改善箇所説明図①

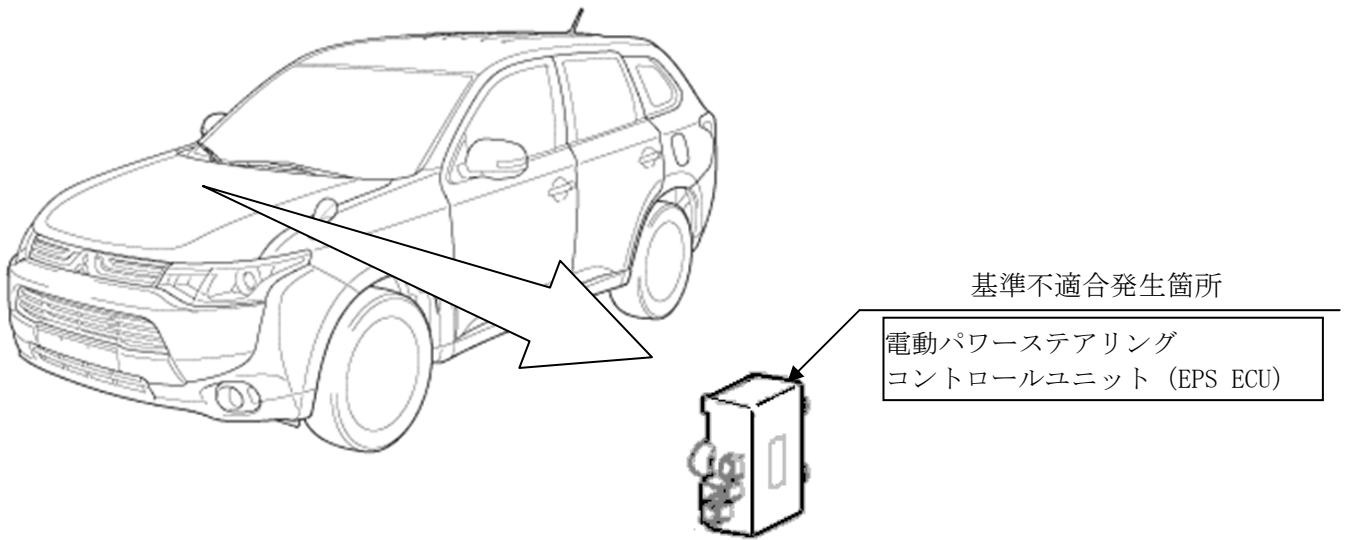
電動パワーステアリングコントロールユニット (EPS ECU) 内部のマイコン電源電圧を監視する回路の素子の製造工程が不適切なため、素子が特性不良となったものがある。そのため、電源電圧監視回路が誤作動し、インフォメーション画面に「パワーステアリングシステム点検」を表示するとともに、EPS のアシスト機能が停止し、ハンドルの操舵力が増大するおそれがある。

全車両、EPS ECU を対策品に交換する。

識別：ブレーキペダルアームの右側面に白または黄色のペイントを塗布する。
